Detaljplan för del av Jagbacken 3:1 m.fl. Bergshammar, Nyköpings kommun

Hur samrådet bedrivits

Vattenfall

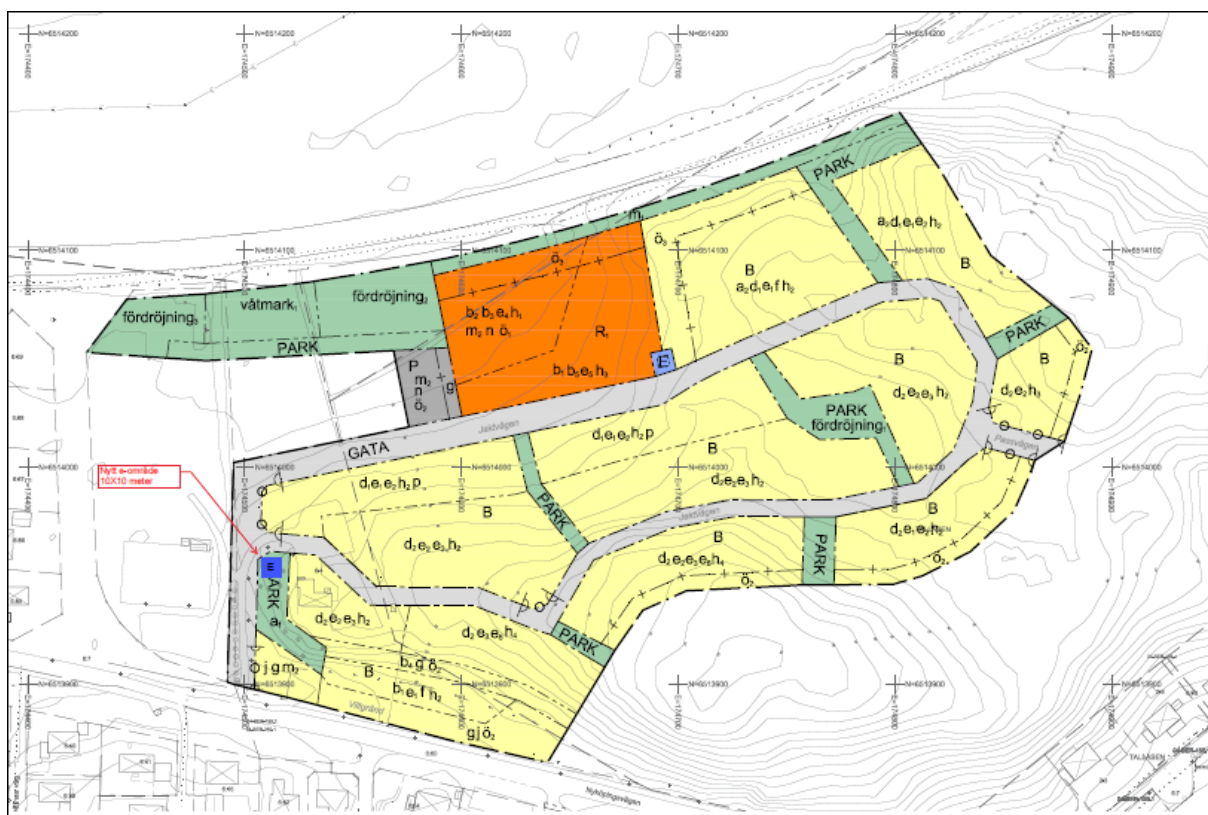
Vattenfall Eldistribution AB har elnätanläggningar inom område och inom närområde för aktuell detaljplan bestående av 0,4 kV markkabel, blå streckad linje i kartan nedan, och 0,4 kV kabelskåp, svart rektangel. Elnätanläggningarnas läge i kartan är ungefärligt.

I plankartan redovisas ett E-område men ytterligare ett E-område krävs för utbyggnaden av området. Förslag på E-område redovisas nedan.

Vattenfall Eldistribution önskar att kommunen ändrar förklaringen E = Tekniska anläggningar på plankartan till E = Nätstation / Transformatorstation för att på så sätt förtydliga och avgränsa användningsområdet till det som det är avsett för.

E - tekniska anläggningar på plankartan har justerats enligt önskemål. Nytt E-område har lagts in på plankartan, dock inte på den plats som föreslagits av Vattenfall men i närheten.
